島根原子力発電所発電用原子炉設置変更許可申請書

(2号発電用原子炉施設の変更)

本文及び添付書類の一部補正について

平成25年12月25日付け、電安炉技第14号をもって申請（令和3年5月10日付け、電安炉技第1号で一部補正）しました当社、島根原子力発電所発電用原子炉設置変更許可申請書（2号発電用原子炉施設の変更）の本文及び添付書類を下記のとおり一部補正いたします。

第3.2-16図 敷地周辺陸域の変位地形・リニアメント分布図

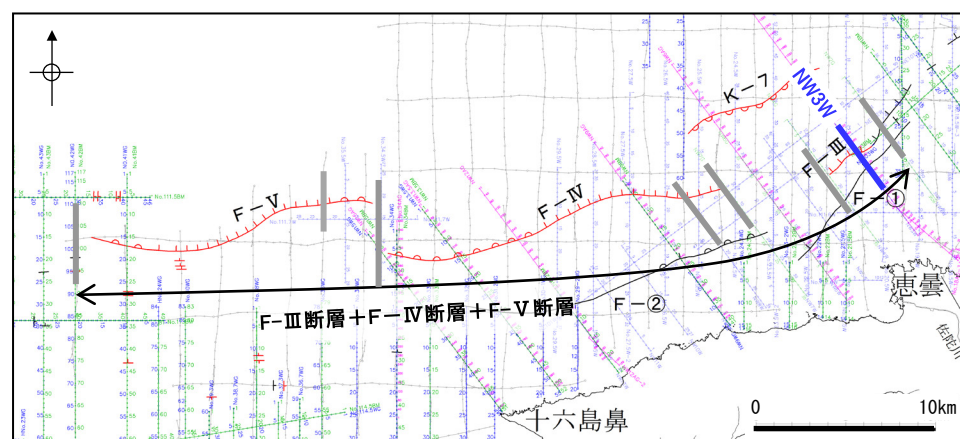
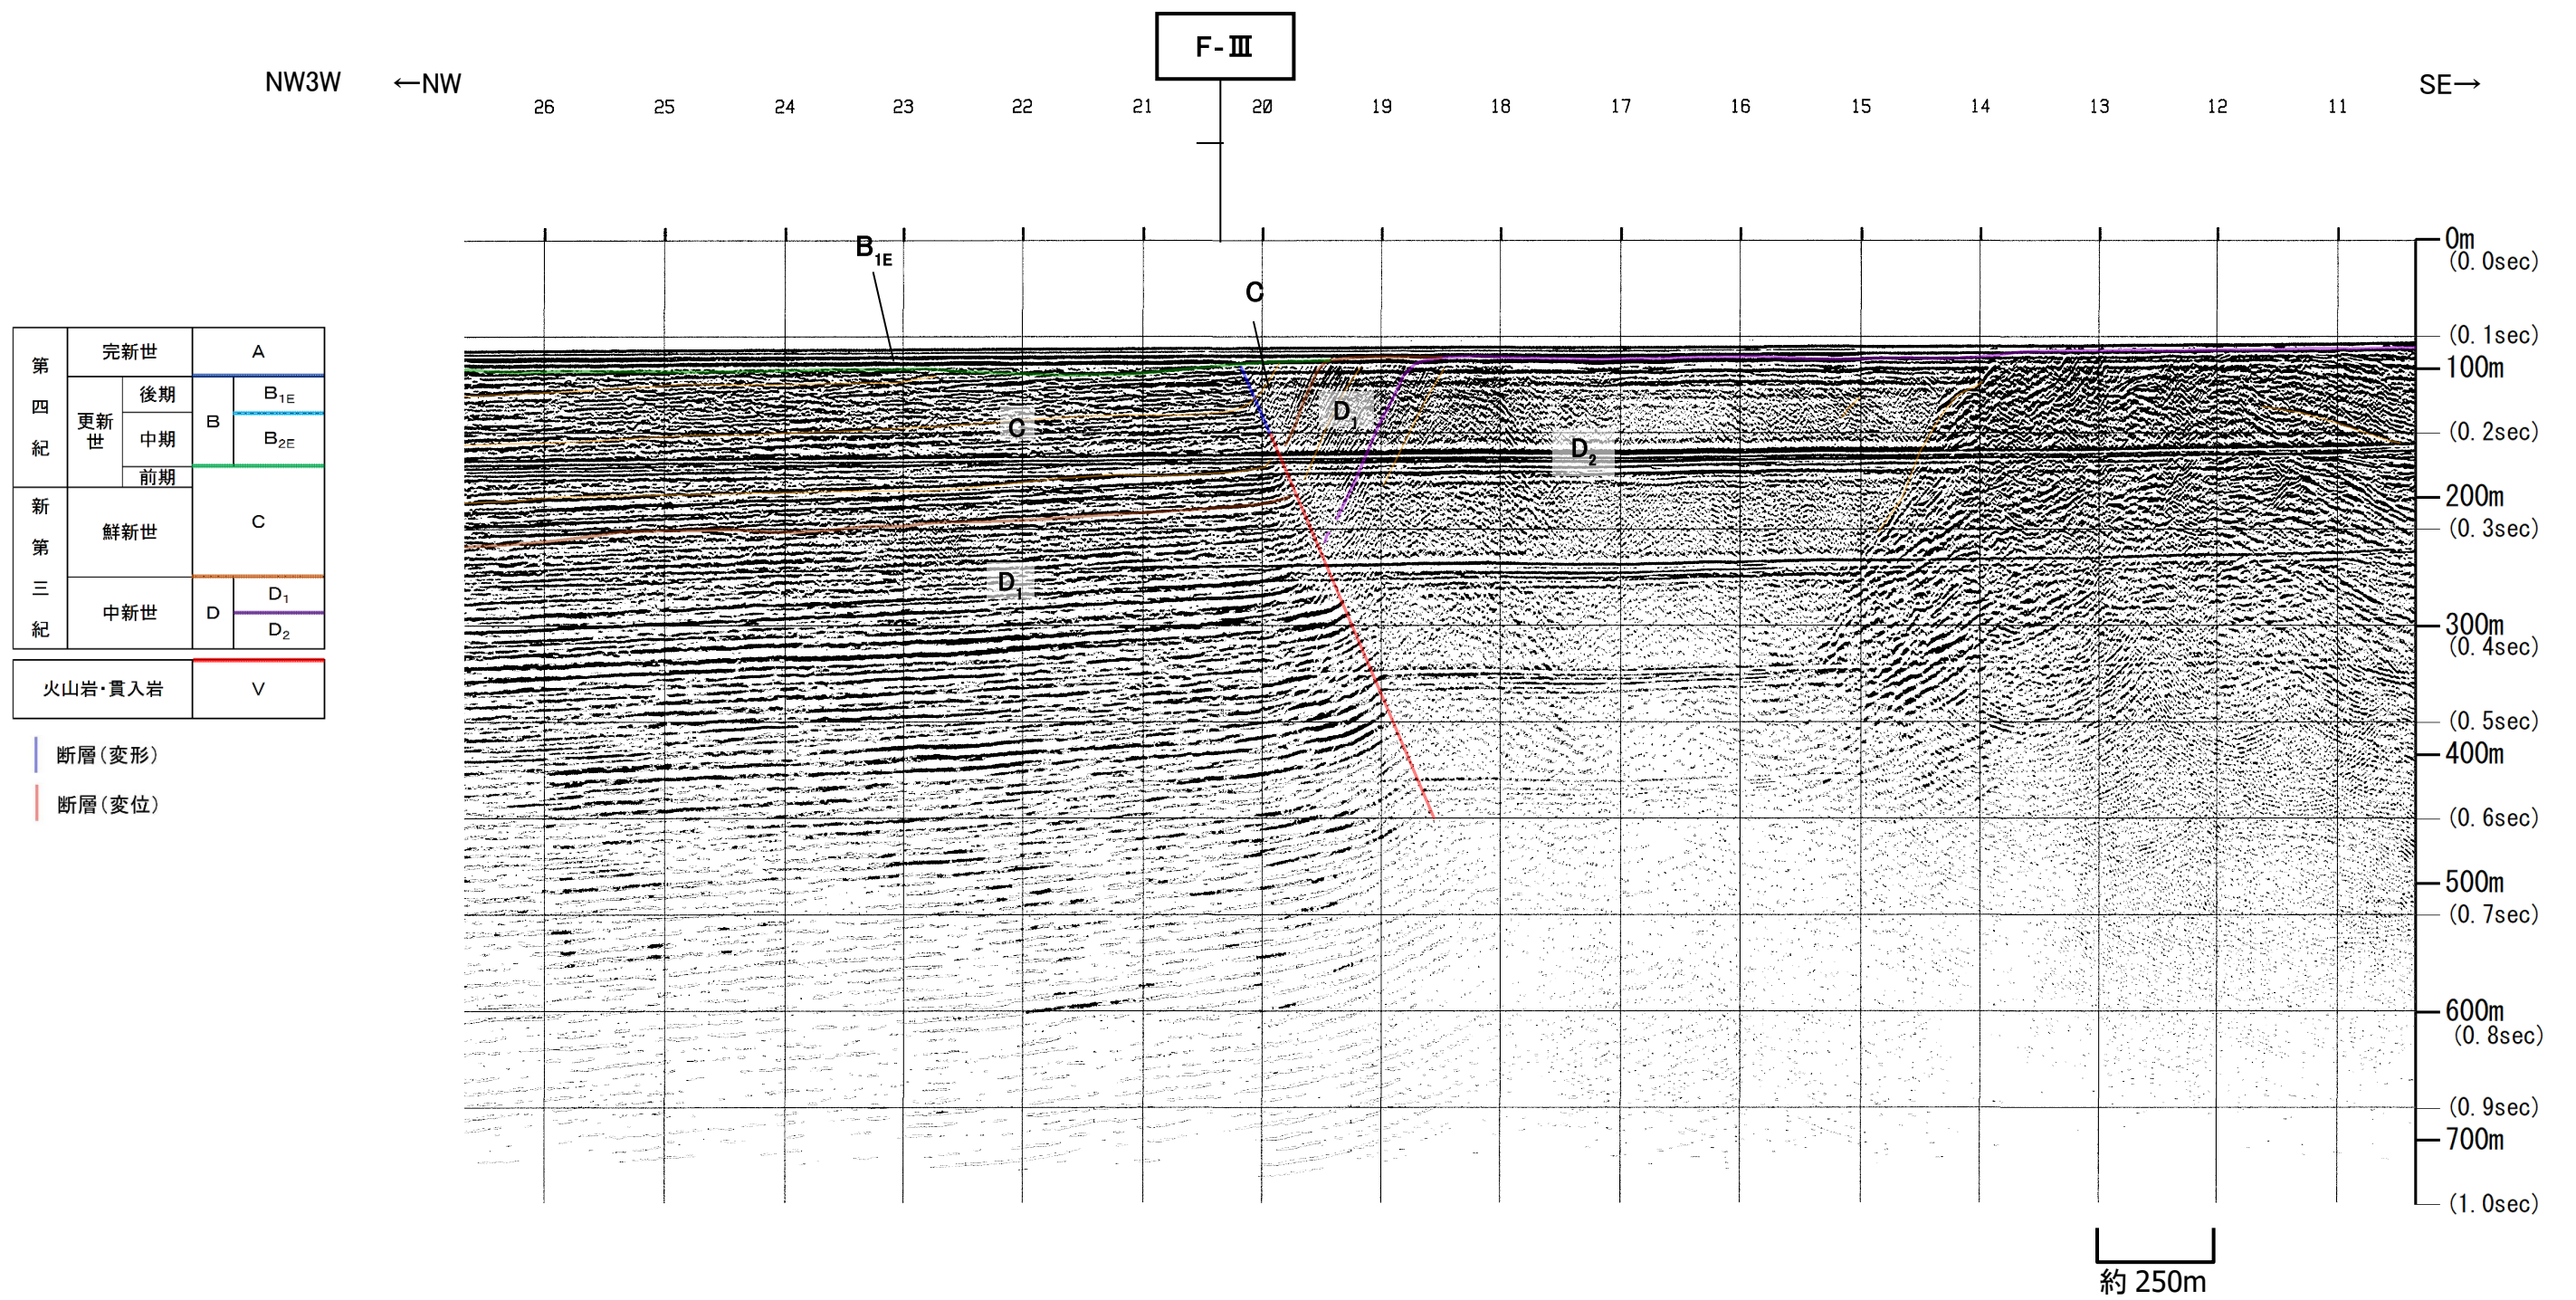
頁	行	補正前	補正後
6-3-212		第 3.2-16 図 敷地周辺陸域の変位地形・リニアメント分布図	別紙 6-3-11 に変更する。
6-3-265 の次		(記載追加)	別紙 6-3-12 を追加する。
6-3-266		第 3.2-34 図	第 3.2-38 図
6-3-373		第 3.3-99 図 美保湾及び美保関__東方沖合いの海底地形図	第 3.3-99 図 美保湾及び美保関町東方沖合いの海底地形図
6-3-374		第 3.3-100 図 美保湾及び美保関__東方沖合いの音波探査測線図及び海底地質図	第 3.3-100 図 美保湾及び美保関町東方沖合いの音波探査測線図及び海底地質図
6-3-375		第 3.3-101 図 (1) 美保湾及び美保関__東方沖合いの海底地質断面図 (その 1)	第 3.3-101 図 (1) 美保湾及び美保関町東方沖合いの海底地質断面図 (その 1)
6-3-376		第 3.3-101 図 (2) 美保湾及び美保関__東方沖合いの海底地質断面図 (その 2)	第 3.3-101 図 (2) 美保湾及び美保関町東方沖合いの海底地質断面図 (その 2)
6-3-377		第 3.3-102 図 (1) 美保湾及び美保関__東方沖合いの音波探査記録 (N o. 6 BM, N o. 6WG)	第 3.3-102 図 (1) 美保湾及び美保関町東方沖合いの音波探査記録 (N o. 6 BM, N o. 6WG)
6-3-378		第 3.3-102 図 (2) 美保湾及び美保関__東方沖合いの音波探査記録 (N o. 203 BM, N o. 203WG)	第 3.3-102 図 (2) 美保湾及び美保関町東方沖合いの音波探査記録 (N o. 203 BM, N o. 203WG)
6-3-379		第 3.3-102 図 (3) 美保湾及び美保関__東方沖合いの音波探査記録 (N o. 3.5 BM, N o. 3.5WG)	第 3.3-102 図 (3) 美保湾及び美保関町東方沖合いの音波探査記録 (N o. 3.5 BM, N o. 3.5WG)

第 3.3-103 図 美保湾及び美保関町東方沖合いの音波探査解析図 (No. 3.5BM, No. 3.5AG)

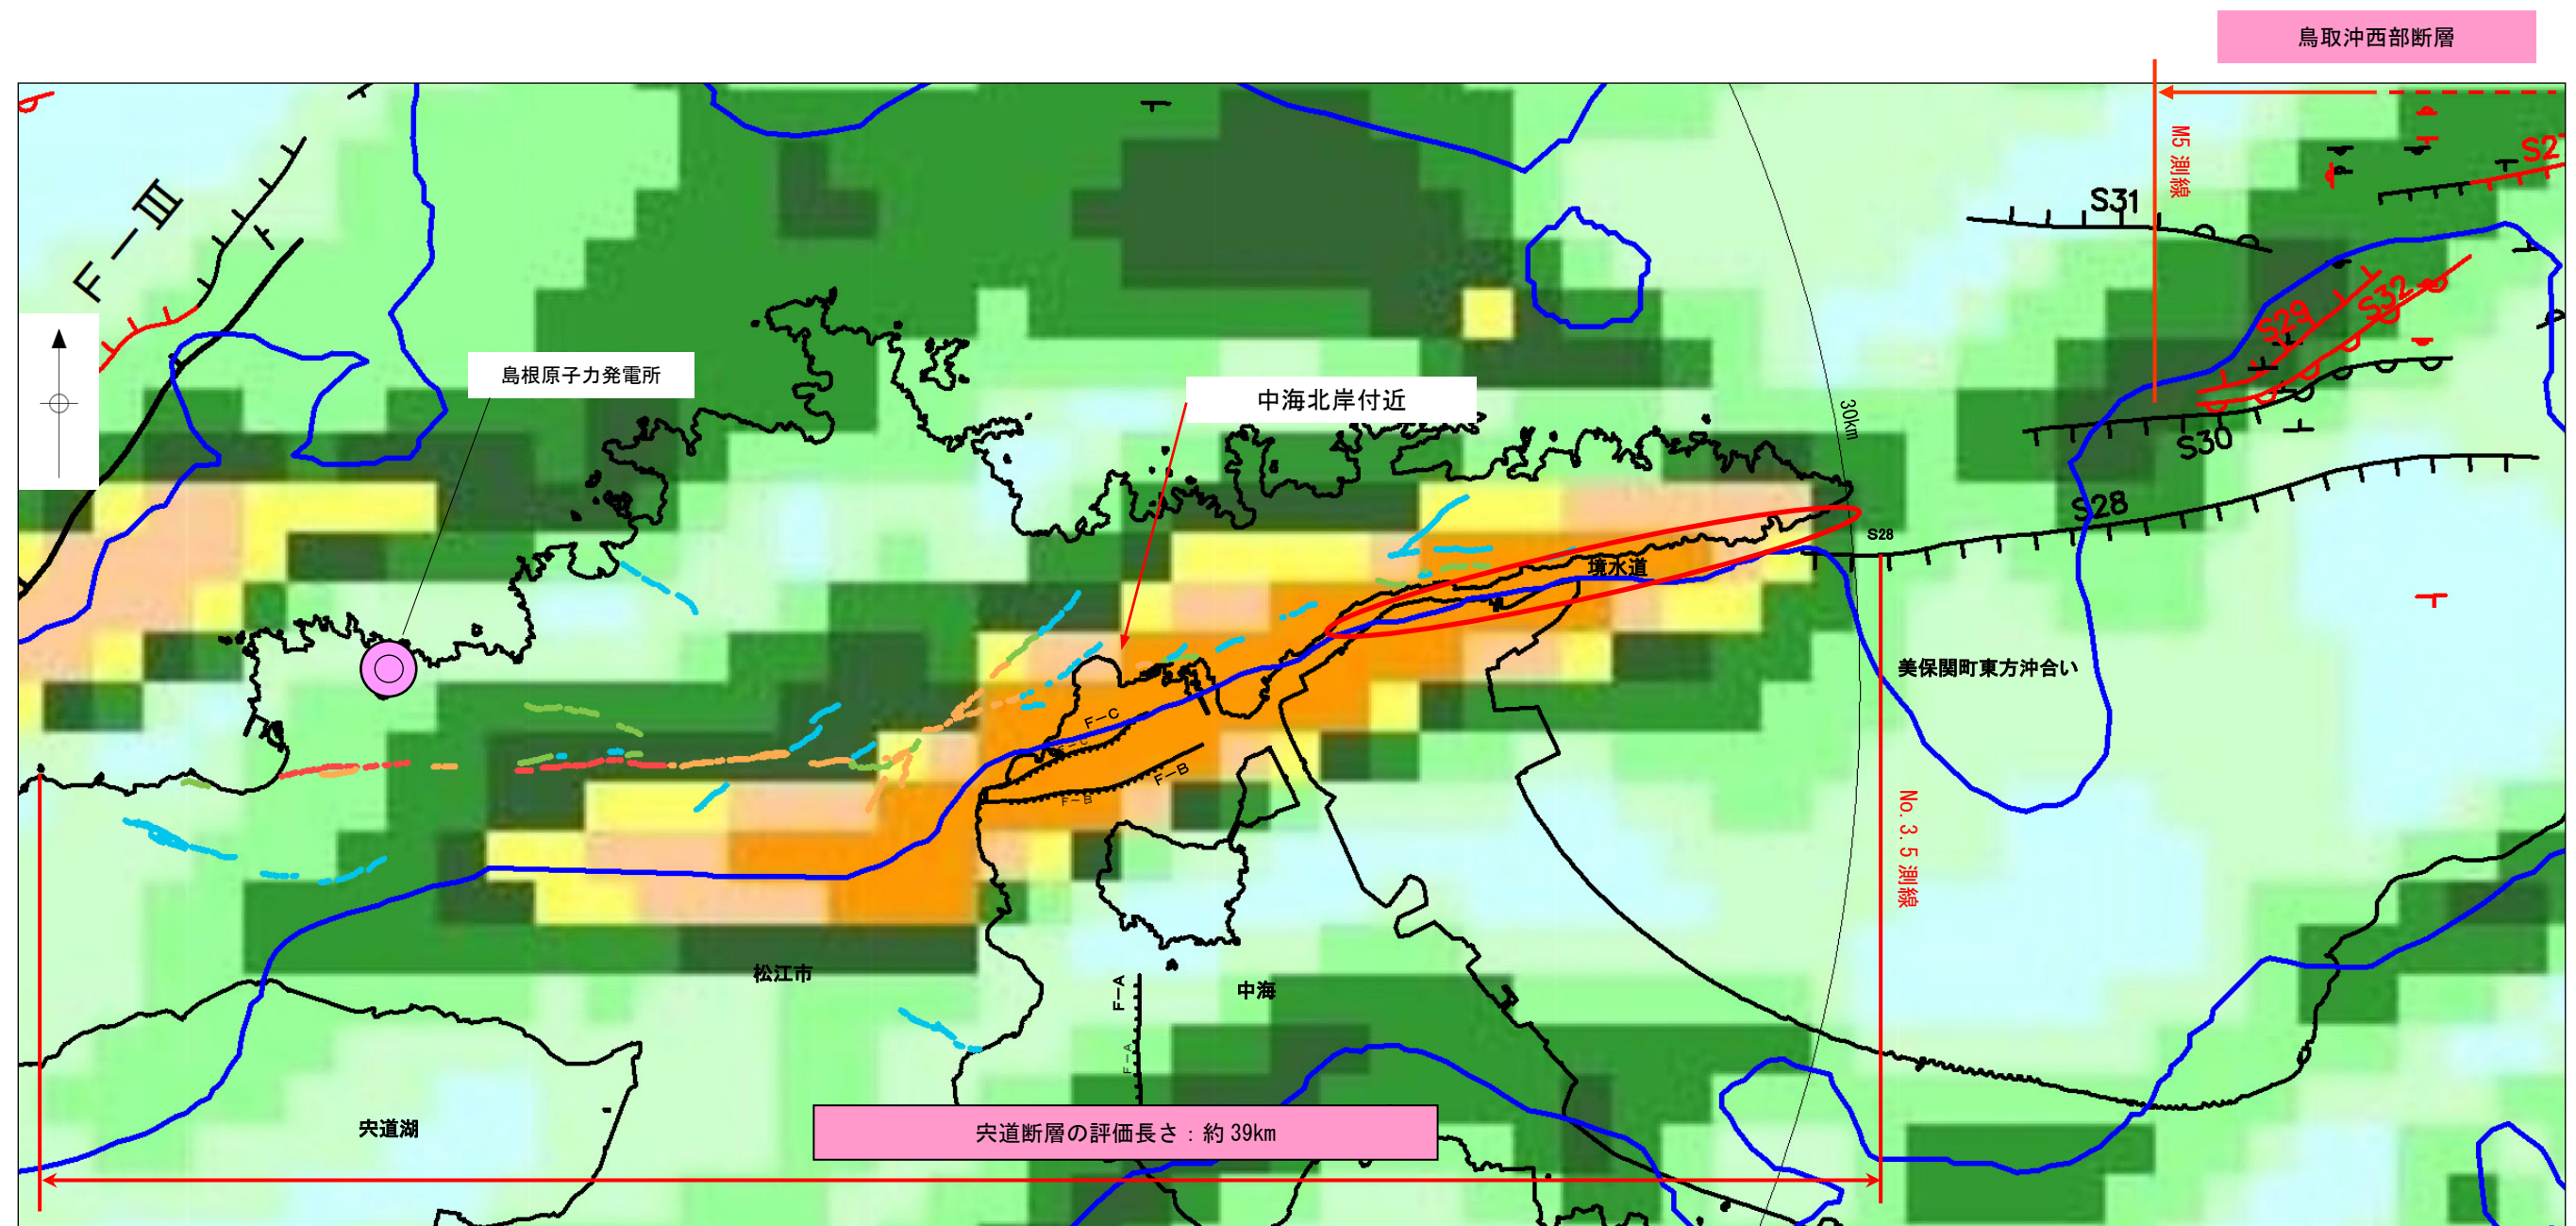
頁	行	補正前	補正後
6-3-79	上 13	…第 3.3-102 図)。__	…第 3.3-102 図)。このうち、地震調査研究推進本部(2016)の活断層の可能性のある構造として指摘されている明瞭な重力異常が認められなくなる位置の音波探査測線は No. 3.5 測線である(第 3.3-103 図及び第 3.3-104 図)。
6-3-80	上 2～上 4	…⑦女島付近の鹿野・中野(1986)に示される伏在断層通過位置付近におけるボーリング調査結果によると__断層は認められない。	…⑦女島付近の__ボーリング調査結果によると、鹿野・中野(1986)に示される伏在断層に相当する断層は認められない。
	上 5～上 9	(記載変更)	別紙 6-3-3 に変更する。
6-3-81	上 6～下 12	(記載変更)	別紙 6-3-4 に変更する。
	下 5	…第 3.3-103 図及び第 3.3-104 図。	…第 3.3-105 図及び第 3.3-106 図。
6-3-82	上 5	…第 3.3-105 図)。	…第 3.3-107 図)。
6-3-83	上 3	…第 3.3-106 図…	…第 3.3-108 図…
	上 9	…第 3.3-107 図…	…第 3.3-109 図…
	下 9	…第 3.3-108 図)。	…第 3.3-110 図)。
6-3-84	下 9	…第 3.3-109 図…	…第 3.3-111 図…
6-3-85	上 1	…第 3.3-110 図…	…第 3.3-112 図…
	下 11	…第 3.3-111 図及び第 3.3-112 図)。	…第 3.3-113 図及び第 3.3-114 図)。
6-3-89	下 6	…地層と斜交し、_破砕を…	…地層と斜交し__破砕を…

以上のことから、下宇部尾東において幅広なはぎ取り調査等の結果、宍道断層に対応する断層は認められず、更に東方の森山におけるトレンチ調査等の結果、後期更新世以降の断層活動は認められないが、森山から美保関において一部の断層を除いて上載地層がなく、後期更新世以降の断層活動が完全に否定できなかったこと及び陸海境界付近の調査結果の不確かさを考慮し、宍道断層の東端を、島根半島の東方延長部を南北に横断し、稠密な測線間隔で複数の音源による浅部から深部の地質構造を調査した音波探査により精度や信頼性のより高い調査結果が得られており、このうち後期更新世以降の断層活動が認められないことを確認し、かつ、地震調査研究推進本部（2016）の活断層の可能性のある構造として指摘されている明瞭な重力異常が認められなくなる位置の美保関町東方沖合いの測線（No. 3.5 測線）とする。

第3.3-105図 美保湾及び美保関町東方沖合いのB₂層上面等深線図

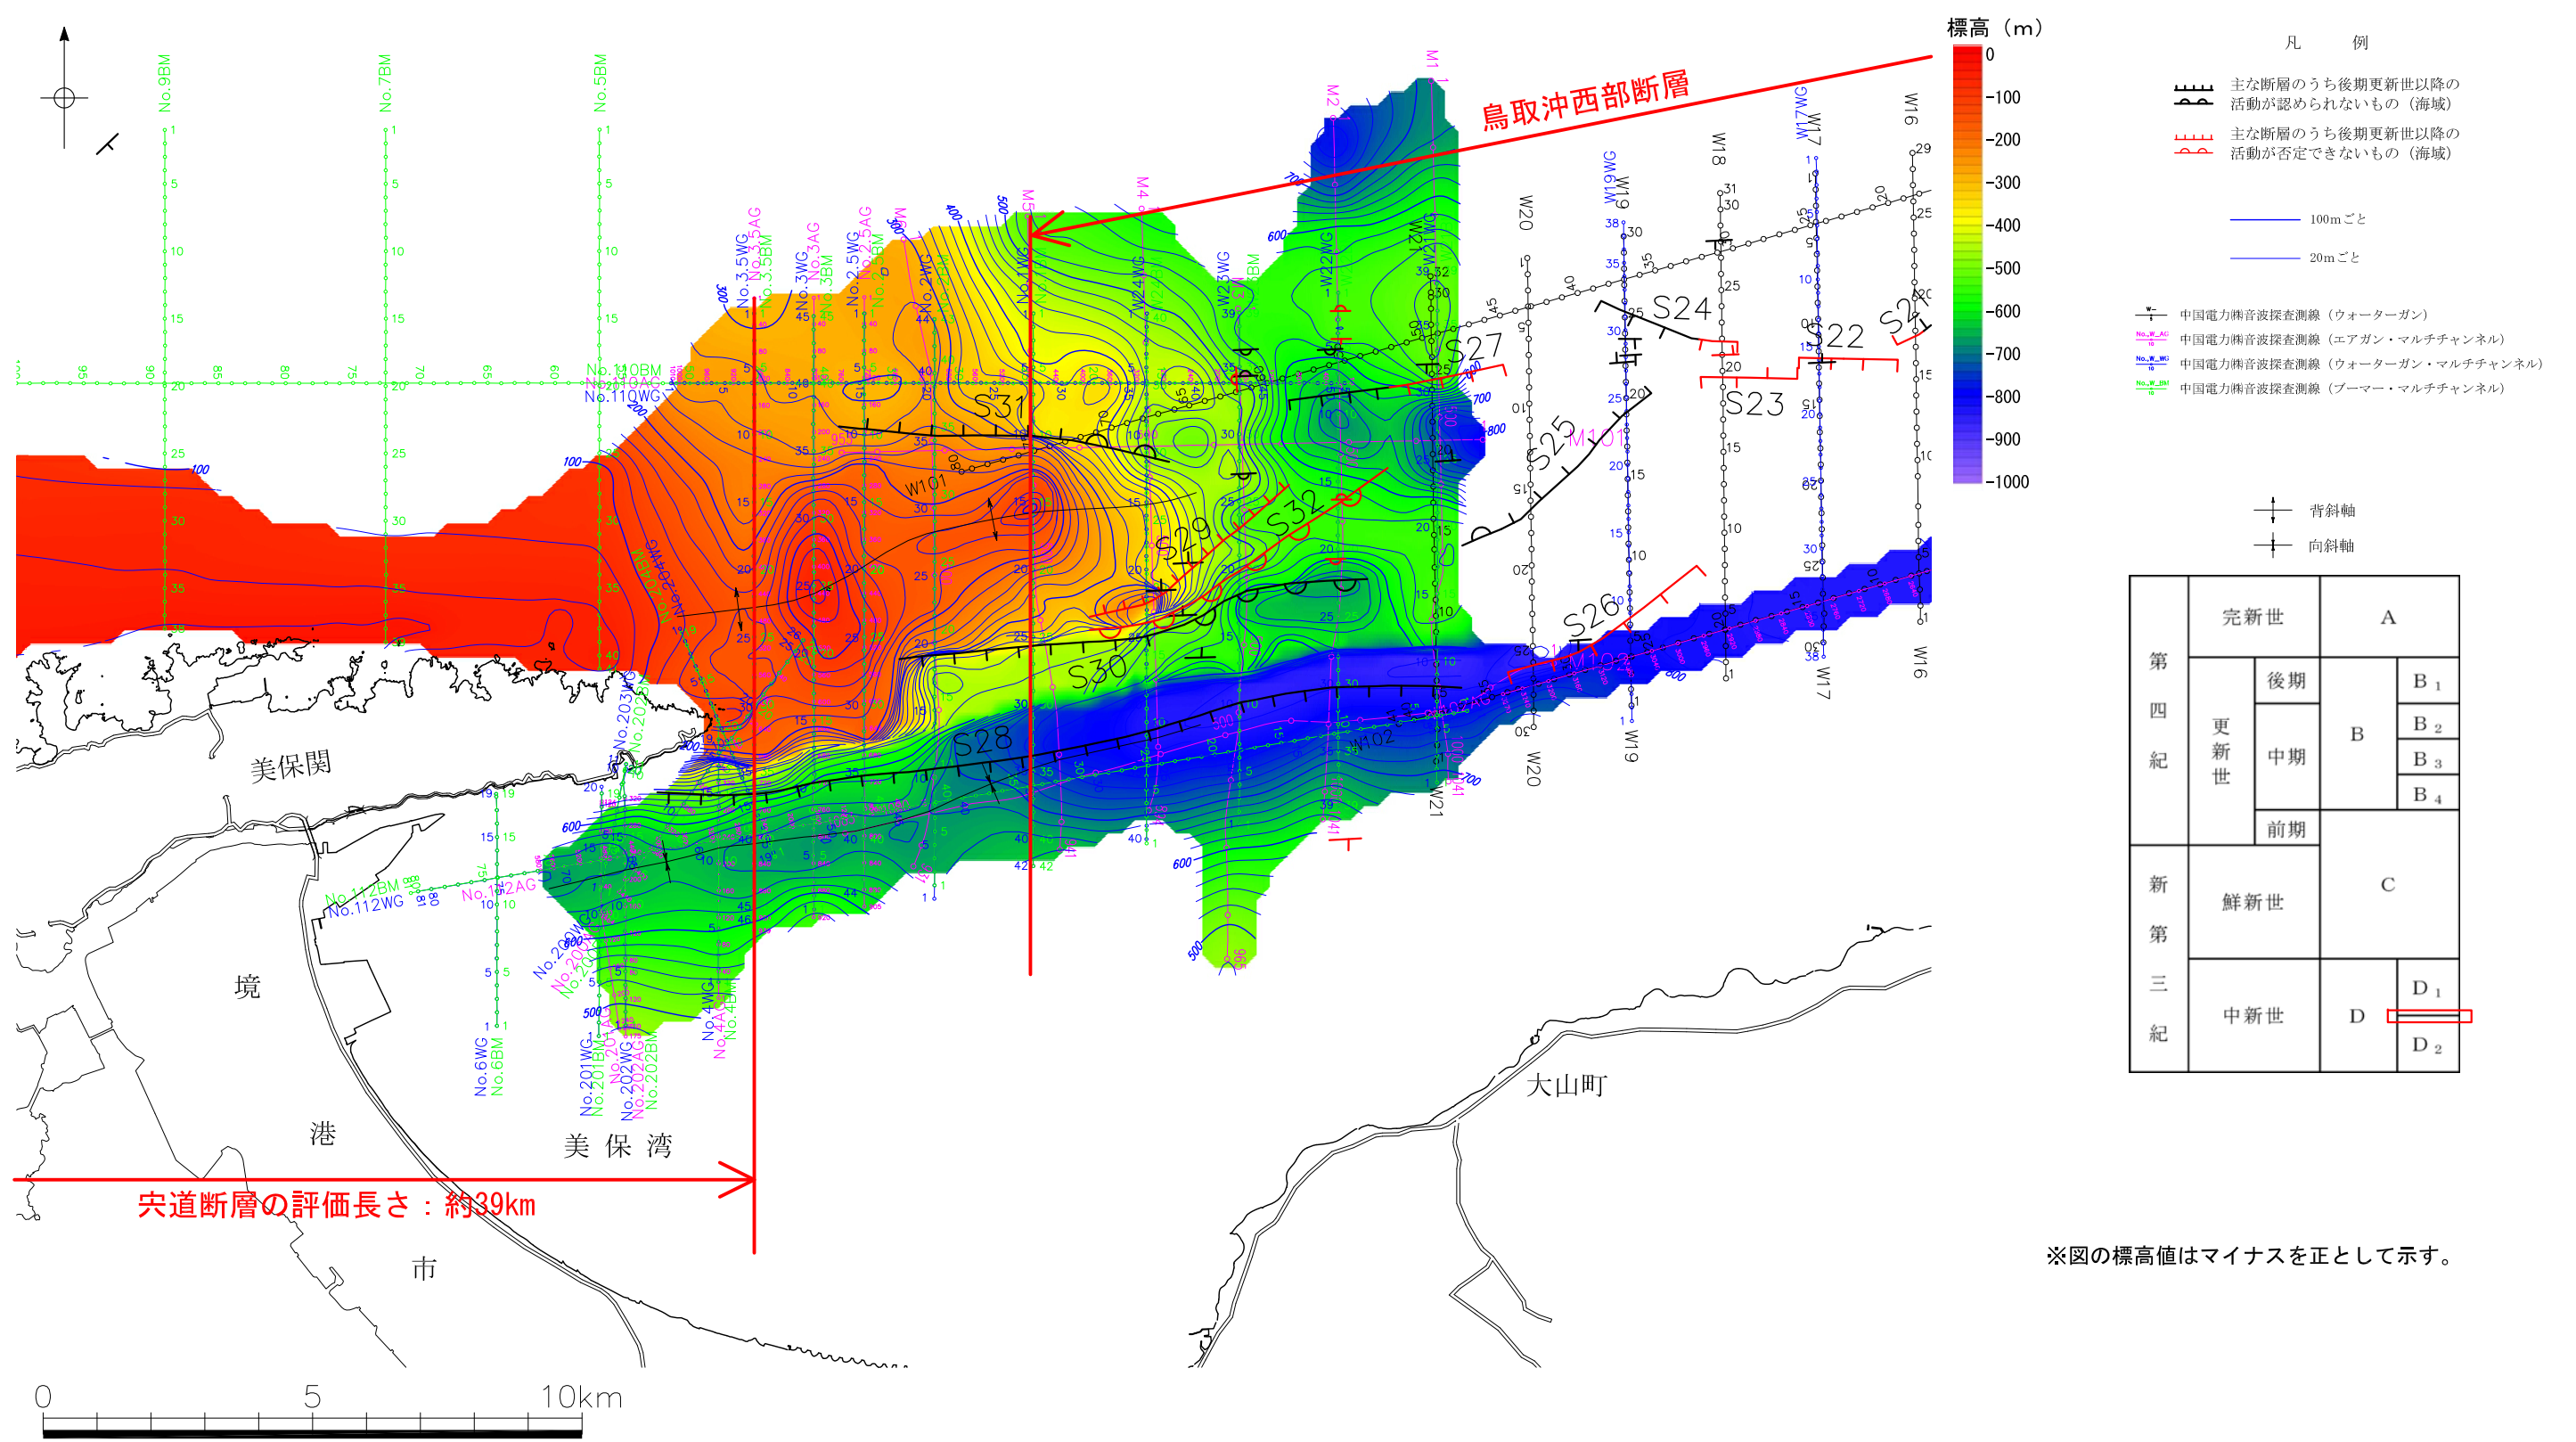
頁	行	補正前	補正後
6-3-380		第 3.3-102 図 (4) 美保湾及び美保関__東方沖合いの音波探査記録 (No. 3.5A G)	第 3.3-102 図 (4) 美保湾及び美保関 <u>町</u> 東方沖合いの音波探査記録 (No. 3.5A G)
6-3-380 の次		(記載追加)	別紙 6-3-13 を追加する。
6-3-381		第 3.3-103 図 美保湾及び美保関東方沖合いの B ₂ 層上面等深線図	別紙 6-3-14 に変更する。
6-3-382		第 3.3-104 図 美保湾及び美保関東方沖合いの D ₂ 層上面等深線図	別紙 6-3-15 に変更する。
6-3-383		第 3.3-105 図 美保湾及び美保関東方沖合いの音波探査速度構造断面図	別紙 6-3-16 に変更する。
6-3-384		第 3.3- <u>106</u> 図	第 3.3- <u>108</u> 図
6-3-385		第 3.3- <u>107</u> 図	第 3.3- <u>109</u> 図
6-3-386		第 3.3- <u>108</u> 図	第 3.3- <u>110</u> 図
6-3-387		第 3.3- <u>109</u> 図	第 3.3- <u>111</u> 図
6-3-388		第 3.3- <u>110</u> 図	第 3.3- <u>112</u> 図
6-3-389		第 3.3- <u>111</u> 図	第 3.3- <u>113</u> 図
6-3-390		第 3.3- <u>112</u> 図	第 3.3- <u>114</u> 図
6-3-391		第 3.4-1 図 敷地の地質調査位置図	別紙 6-3-17 に変更する。
6-3-392		第 3.4-2 図 敷地の地質平面図	別紙 6-3-18 に変更する。
